Mission régionale d'autorité environnementale
Grand Est

**Avis sur le projet d'installation
d'une centrale photovoltaïque au sol
sur un délaissé ferroviaire et sur une surface agricole
à Val-de-Vesle (51)
porté par la société CS RENS 06**

Nom du pétitionnaire	CS RENS 06
Commune	Val-de-Vesle
Département	Marne (51)
Objet de la demande	Demande de permis de construire une centrale photovoltaïque au sol sur un délaissé ferroviaire et sur une surface agricole
Date de saisine de l'Autorité environnementale	14/04/2026

Illustration 2: Plan de masse du projet

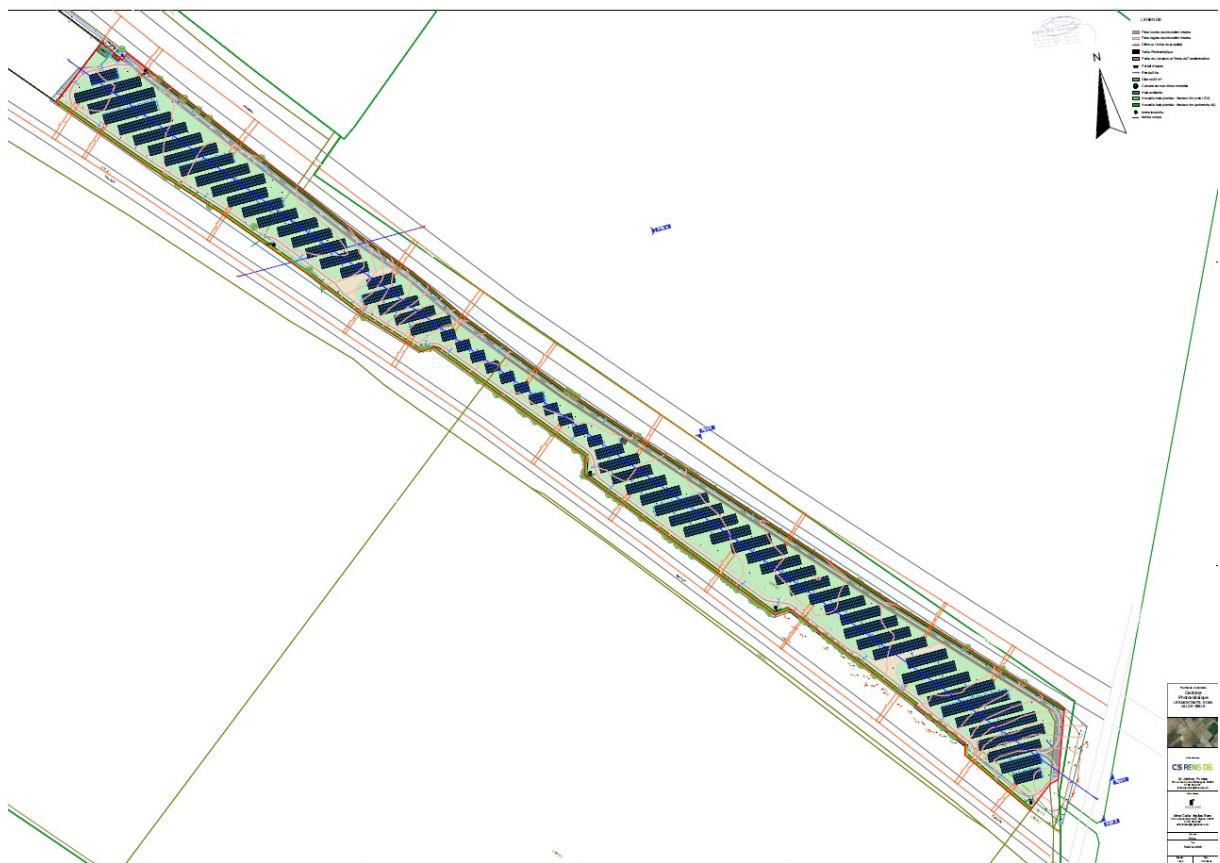
Par ailleurs, l'implantation du poste de transformation au plus près de la voie ferrée au lieu de l'autoroute A4, dans les talus enherbés, permettrait une meilleure intégration paysagère. De plus, toujours dans un souci de bonne intégration du projet dans le paysage, la citerne incendie devra être enterrée sauf impossibilité technique et la clôture devra être positionnée à l'intérieur des haies périphériques à planter. Une clôture métallique et un portail, tous deux de teinte gris mat sont à privilégier.

L'implantation des panneaux et des haies en lien avec les lignes de force du paysage permettrait d'éviter un effet barrière visuelle et amènerait le regard vers les éléments structurants du paysage.

- ***revoir l'implantation des panneaux photovoltaïques et des haies, dans une orientation Sud-Est / Nord-Ouest, en cohérence avec l'organisation parcellaire du site et de la structure paysagère existante ;***

Illustration 3: Coupe transversale des structures photovoltaïques

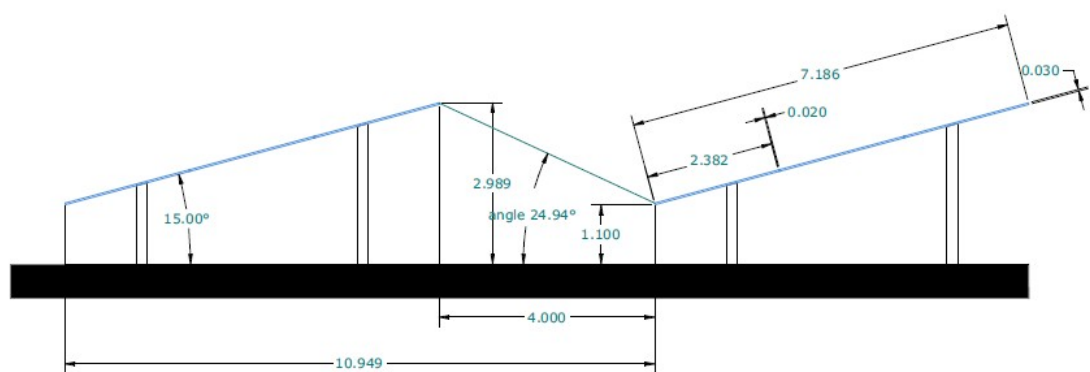
Un espacement de 4 m est prévu entre les rangées de panneaux. Leur implantation est divisée en 3 zones avec l'intégration de pistes légères. Un espace de 2 cm entre chaque panneau vissé sur les supports permettra l'écoulement de l'eau.

Les panneaux seront fixés par pieux battus dans le sol, dont la profondeur variera entre 100 et 150 cm. Une étude géotechnique sera réalisée afin d'adapter leur dimensionnement aux caractéristiques du sol et prévenir tout risque de cavités. Leur nombre n'est pas précisé. En revanche, le dossier indique que leur emprise totale sera de 1,04 m². Au regard de la présence d'une nappe d'eau souterraine affleurante (voir le point sur les solutions alternatives ci-après et le paragraphe 2.4. sur la ressource en eau), l'Ae s'interroge sur le choix des fondations par pieux battus.

L'Ae s'interroge dans le contexte d'une nappe affleurante sur l'opportunité de l'usage de fondations sur pieux qui peuvent être une source de migration de la pollution des sols dans les eaux souterraines. La pose de longrines ou plots en béton présente l'avantage d'éviter le percement de la nappe et de limiter la percolation des pollutions.

L'Ae renouvelle sa recommandation au pétitionnaire de comparer l'impact environnemental des différentes technologies de fondations pour les tables photovoltaïques et de choisir celle qui présente la meilleure protection de la ressource en eau souterraine au regard de la présence de la nappe affleurante.

Illustration 4: Schéma de raccordement hypothétique

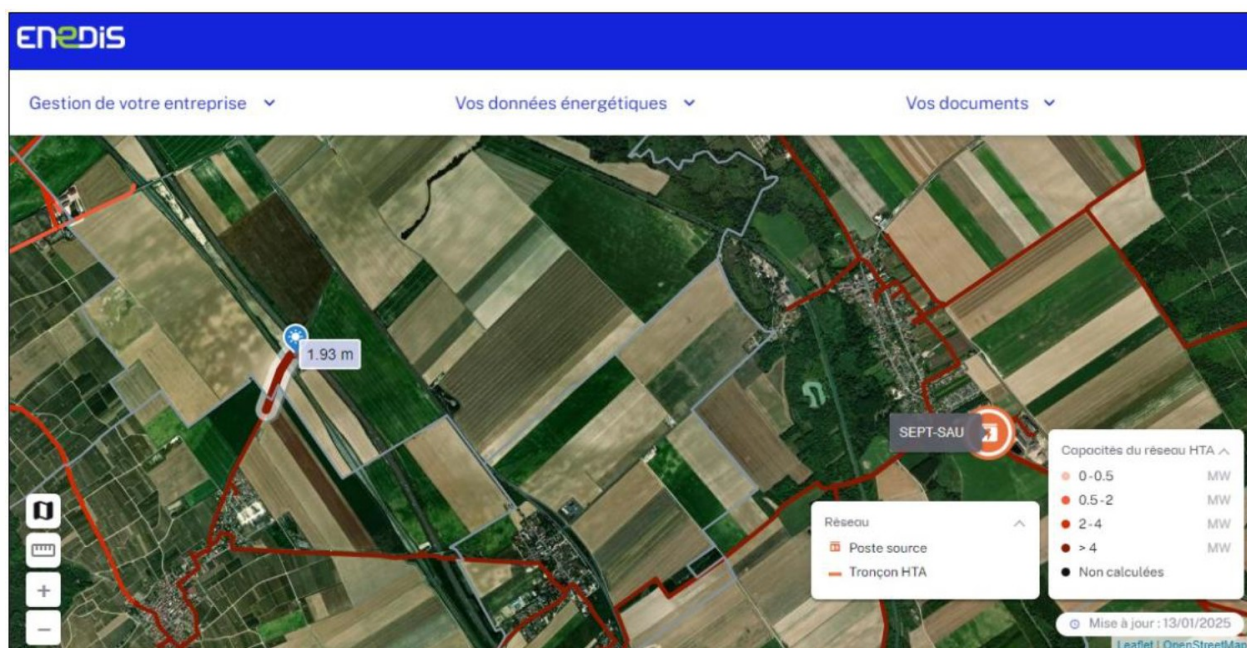
L'Ae rappelle que les travaux de raccordement font partie intégrante du projet (article L.122-1 III du code de l'environnement) et que, si ces derniers ont un impact notable sur l'environnement, ils devront faire l'objet d'un complément à l'étude d'impact évaluant les impacts et proposant des mesures d'évitement, de réduction et le cas échéant de compensation de ceux-ci. Ce complément éventuel devra être transmis à l'Ae pour avis préalablement à la réalisation des travaux de raccordement (article L.122-1-1 II du code de l'environnement¹²) et devra intégrer dans l'étude d'impact le tracé du raccordement définitif, même si celui-ci devait être différent de celui prévu actuellement.

Le dossier mentionne que le poste de Sept-Saulx disposait d'une capacité réservée restante disponible de 0,70 MW en 2024, au titre du Schéma régional de raccordement au réseau des énergies renouvelables (S3REnR) de la région Grand Est approuvé par la Préfète de région le 1er décembre 2022. Cette capacité au 29 avril 2026 est nulle. Selon les informations disponibles sur le site de RTE (Réseau Transport Électricité), la révision du Schéma régional a été initiée début 2026.
